改善箇所説明図

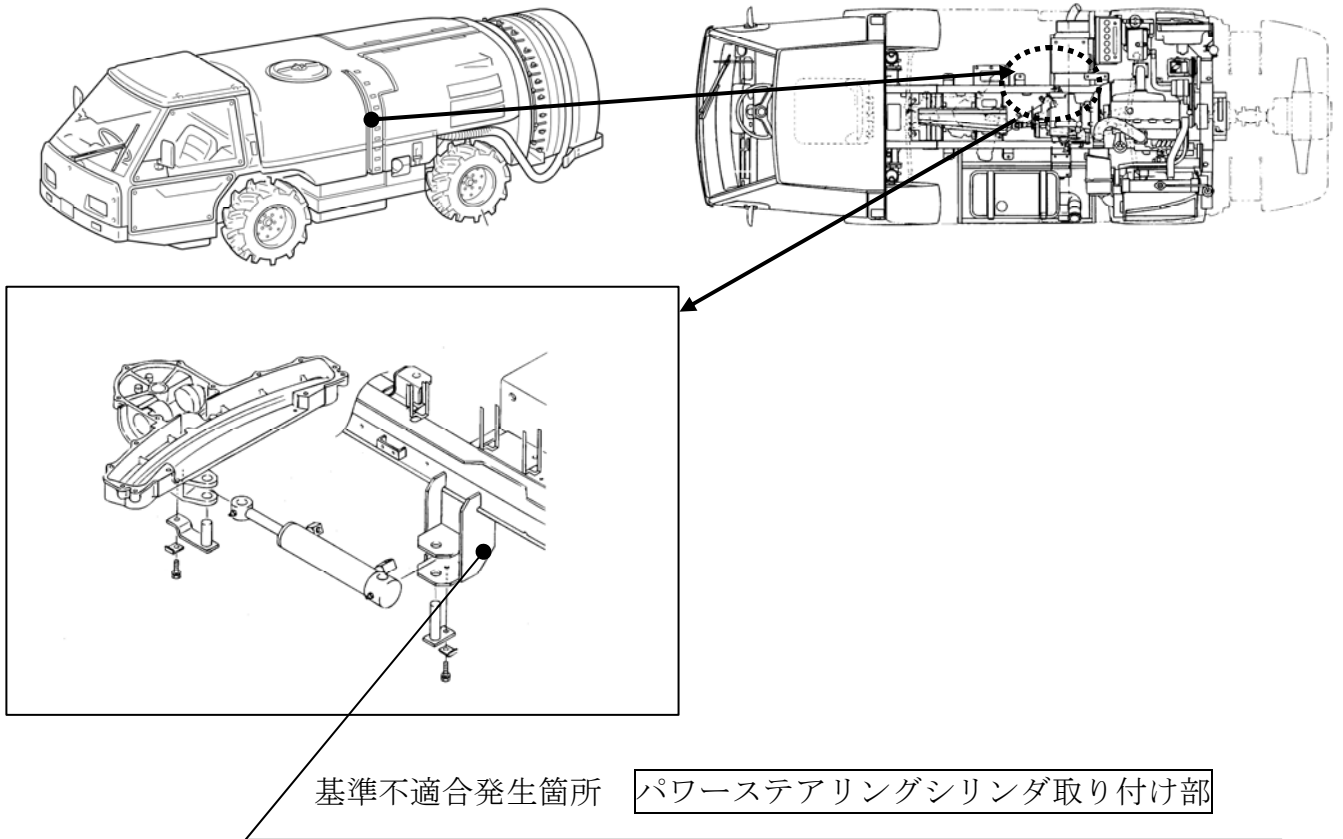
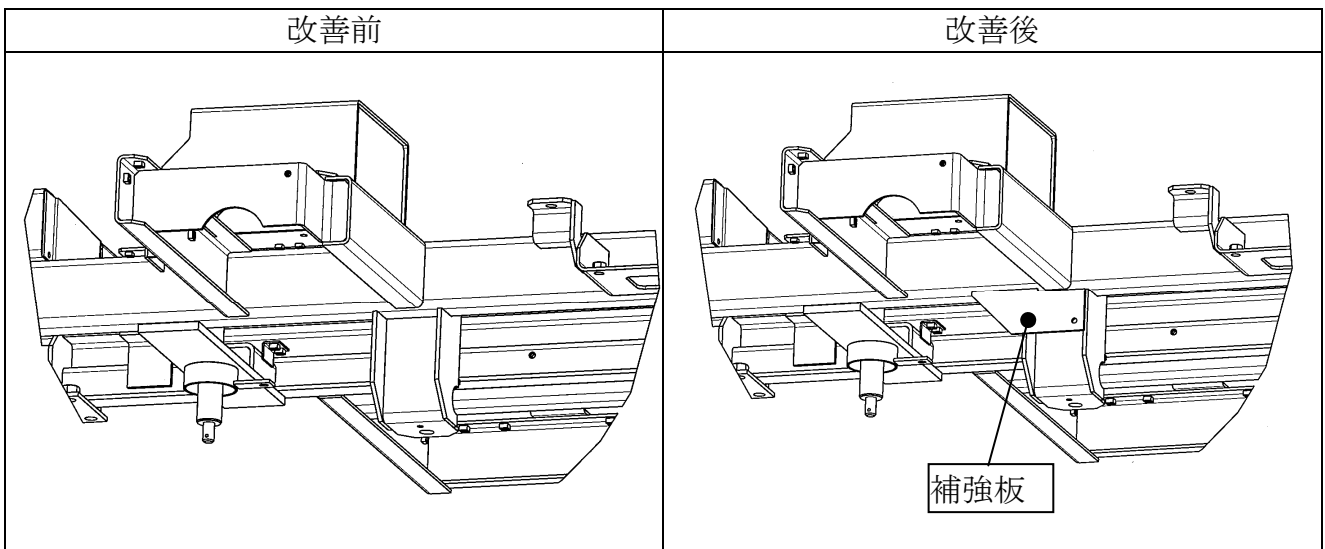
かじ取り装置において、パワーステアリングシリンダ取り付け部の強度が不足しているため、ハンドルの据え切り操作等の繰り返しにより、当該取り付け部に亀裂が発生するものがある。そのため、そのままの状態で使用を続けると、最悪の場合、パワーステアリングシリンダ取り付け部が破断し、ハンドル操舵不能となるおそれがある。

全車両、パワーステアリングシリンダ取り付け部に補強板を追加するとともに、亀裂が発生しているものは溶接補修する。

注： は、補強板を溶接にて補強する。
識別：補強板溶接にて識別する。
